INFORME SOBRE DAÑOS Y ESTADO DEL EDIFICIO SITO EN LA CALLE
SAN ANTÓN N° 13 DE JEREZ DE LA FRONTERA

CARLOS SÁNCHEZ-POLACK MORATE. ARQUITECTO
Octubre de 2007

INFORME DE DAÑOS EN EDIFICIO

C/ San Antón nº 13. Jerez de la Fontera. Cádiz
PROPIETARIOS: Pedro González Rios y Ana Rivera Sánchez

SITUACIÓN Y ESTADO DE CIMENTACIÓN
DE LA OBRA EN EL Nº15 E 1:500

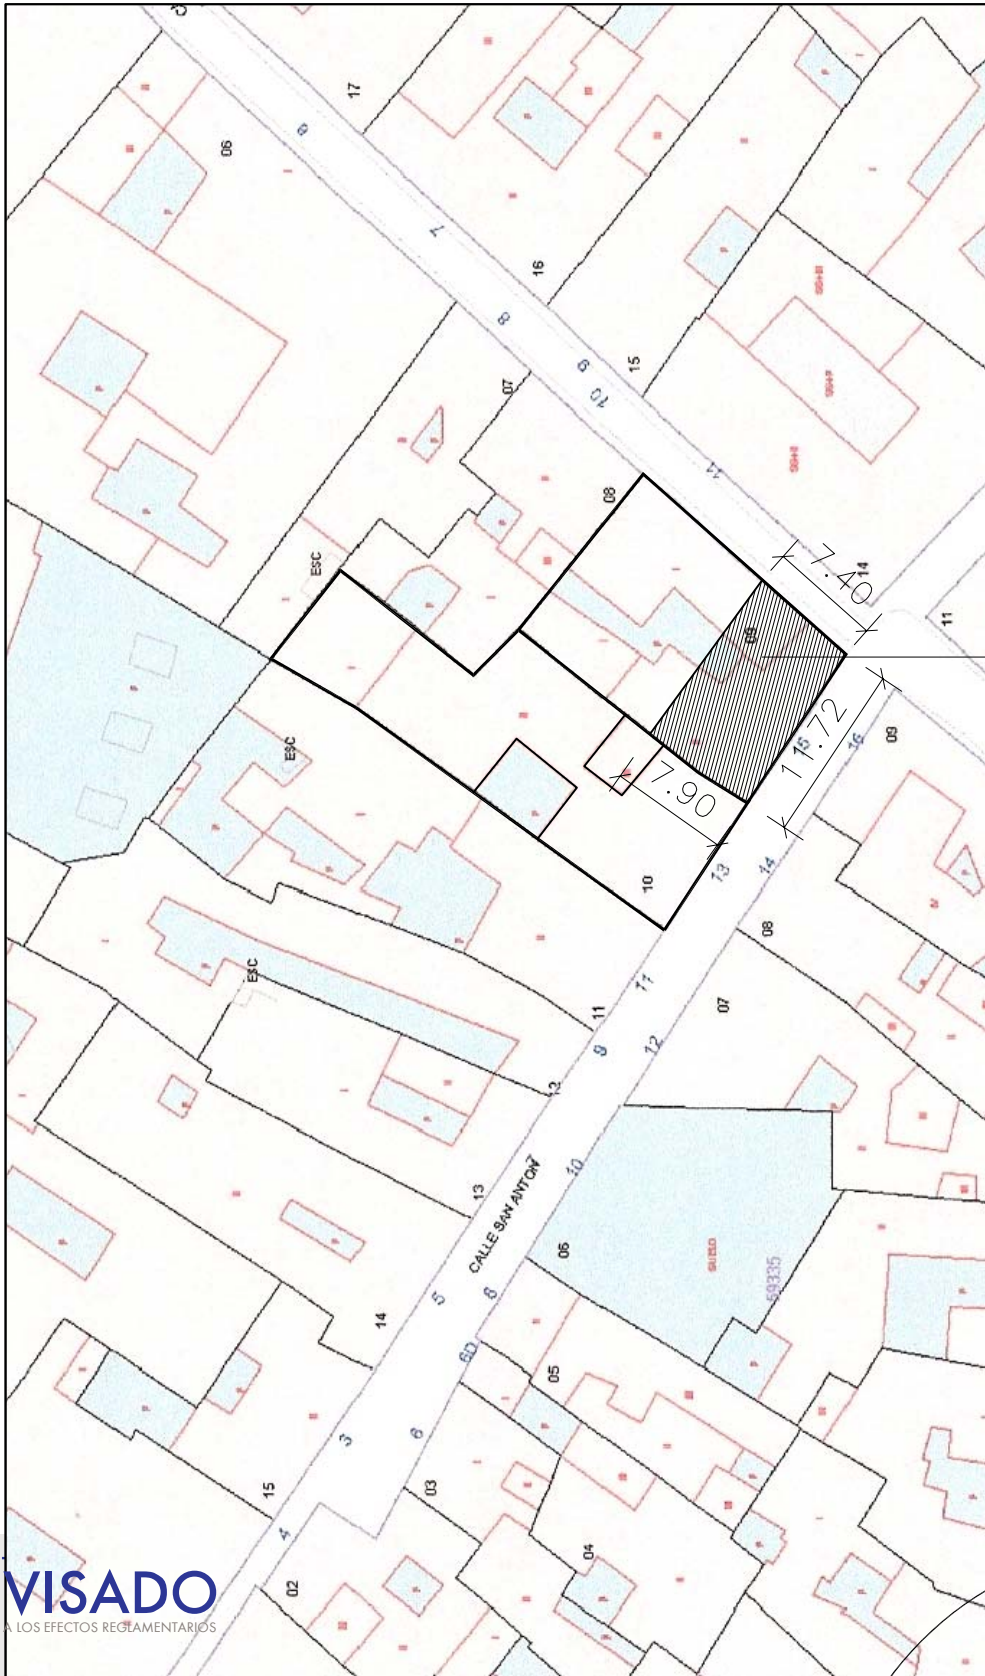
Según el plano que aporta el informe se aprecia que la cimentación pendiente de ejecutar es un trapecio constituido por el frente de la calle San Antón (11,72 m), con un fondo de unos 7,90 m junto a la medianera, y unos 7,40 m en la calle Pollo, lo que representa una superficie de cimentación sin ejecutar de unos 90 m². Es decir falta por ejecutar un 40% del total, o lo que es lo mismo **está ejecutado el 60%** de los 225 m² que mide aproximadamente el solar. Esto **se contradice con su Conclusión 1 (que por tanto rechazamos)** que expresa que:

CIMENTACIÓN PENDIENTE DE EJECUTAR.

PLANTA BAJA.
DESCRIPCIÓN Y SITUACIÓN DE DAÑOS.

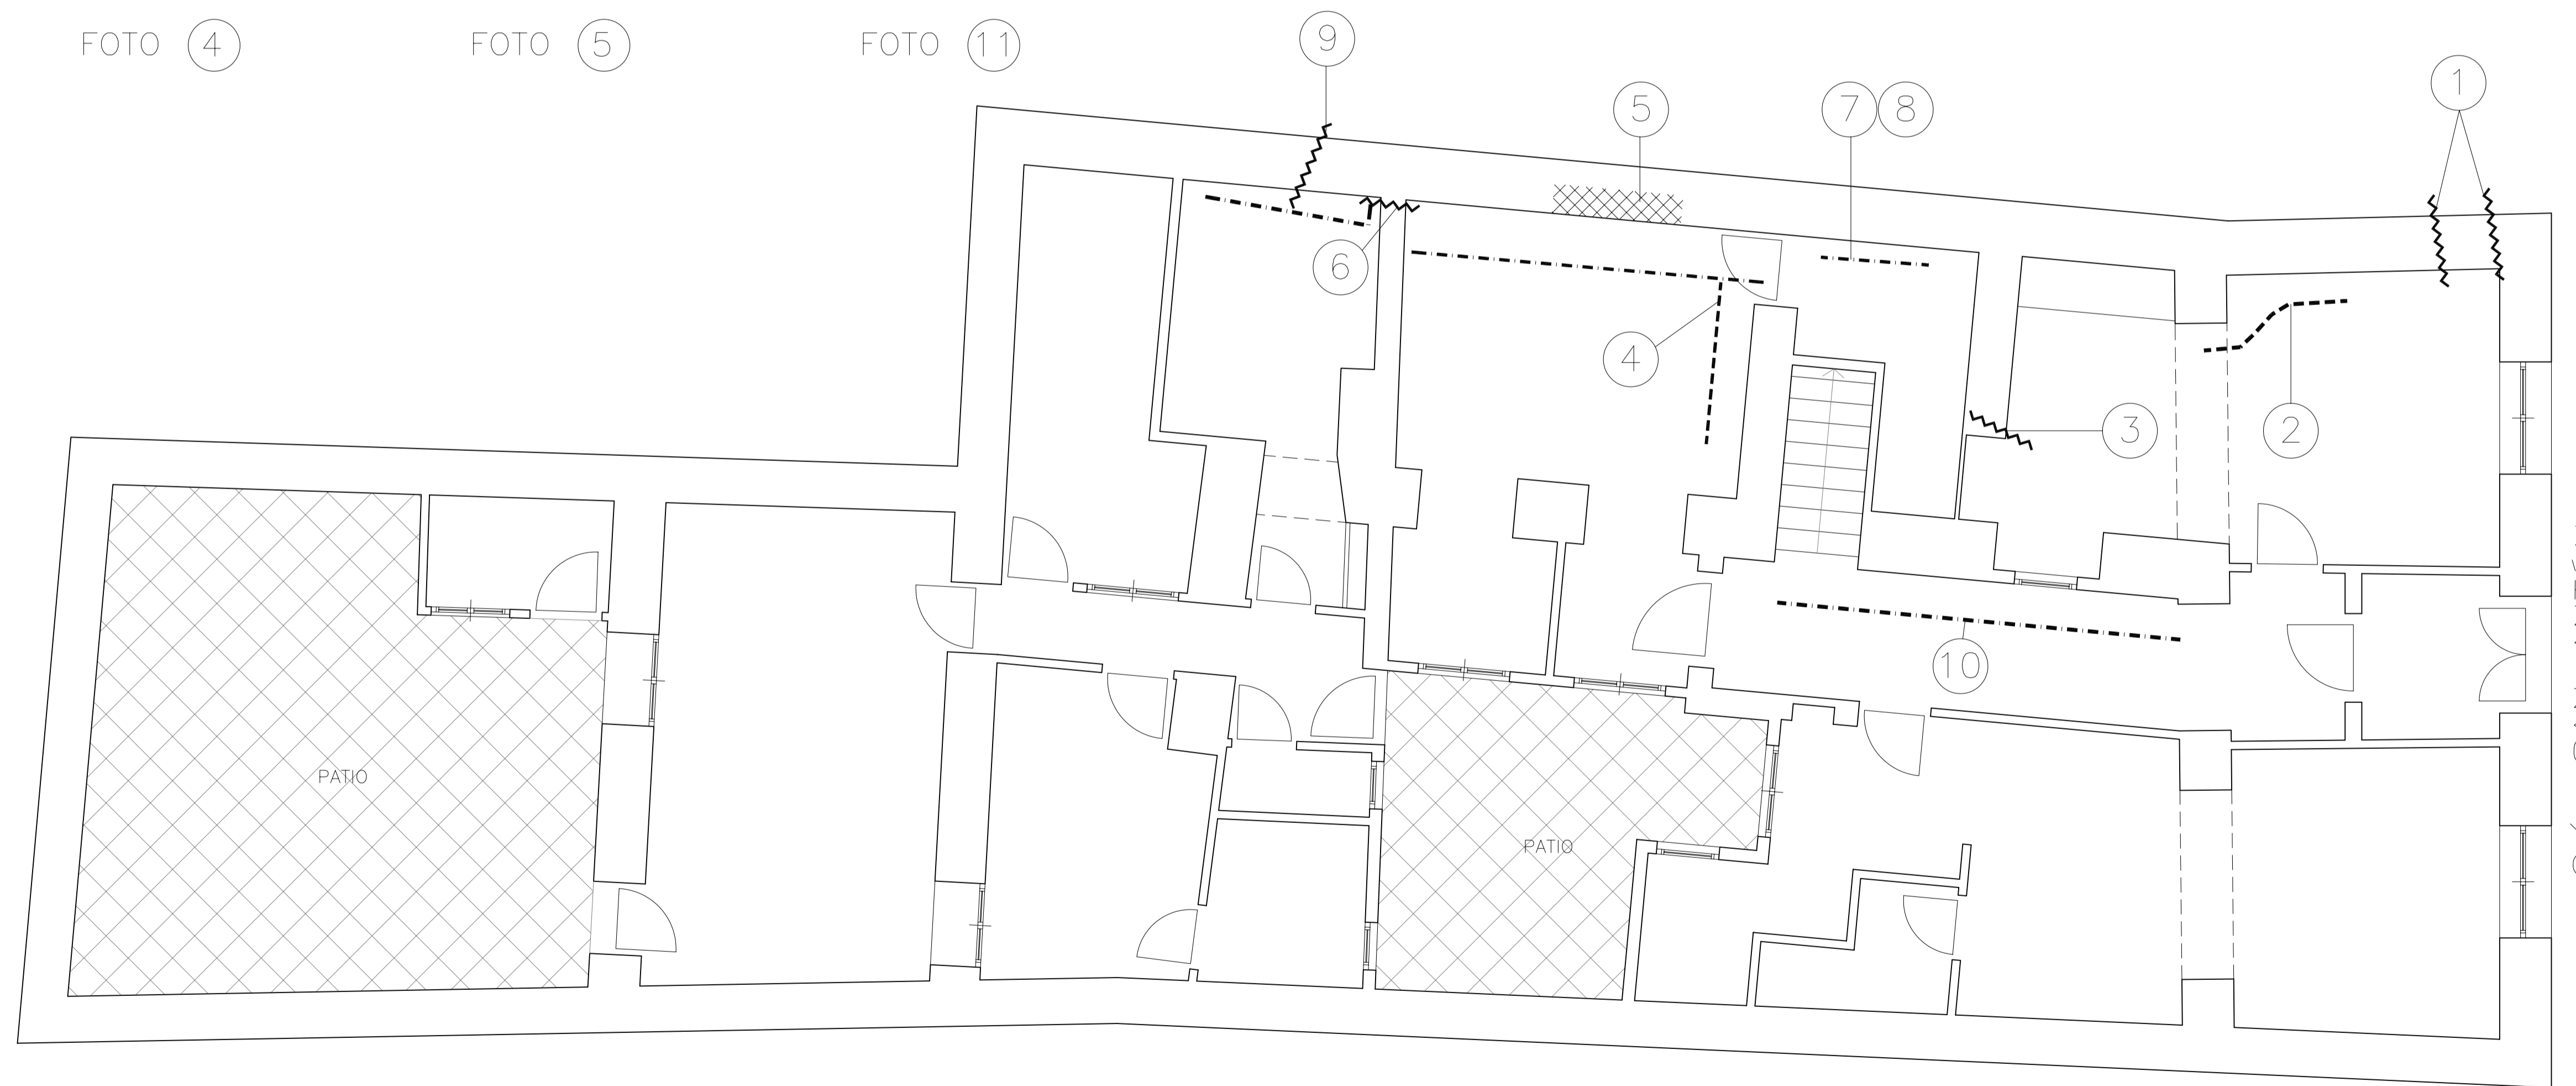
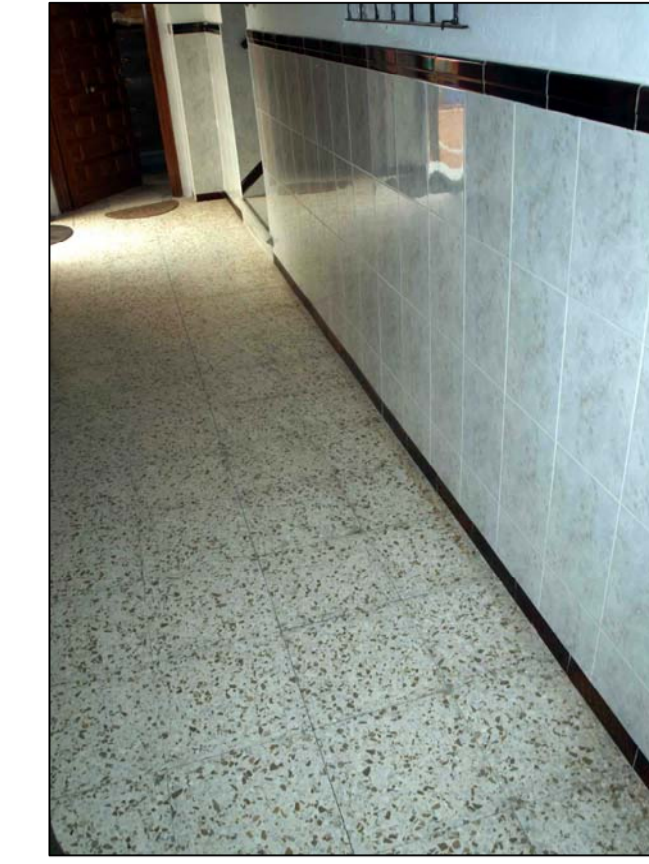
Las grietas aparecidas en la finca de C/ San Antón nº 13, interesan tanto el muro de carga medianero como los muros de carga y tabiques perpendiculares unidos al mismo en las dos plantas. Todas ellas y las fotografías de las más relevantes se adjuntan en los planos que forman parte de este informe.

En los planos aportados se aprecia que **el eje de la parábola, cuyos extremos se encuentran entre las grietas 1 y 9 señaladas en el plano de planta baja, está situado en el punto correspondiente con la zona de la escalera de la casa afectada. Punto donde ya está ejecutado el muro de hormigón y que por tanto revela un problema de ejecución anterior a la realización del muro de esta zona de la cimentación del sótano.**

La reparación de las grietas debe realizarse mediante el picado del revestimiento entorno a la misma, la apertura de sus labios, llaveado con elementos de acero, recibido de las mismas con mortero no reticulable y enfoscado y enlucido de las zonas afectadas. Los paramentos con humedad es necesario picarlos y enfoscarlos. Las solerías de los pavimentos agrietados hay que levantarlas y volverlas a solar. Los falsos techos de escayola es preciso desmontarlos parcialmente en las zonas afectadas y reponerlos. Finalmente hay pintar todas las habitaciones donde se realicen las reparaciones.
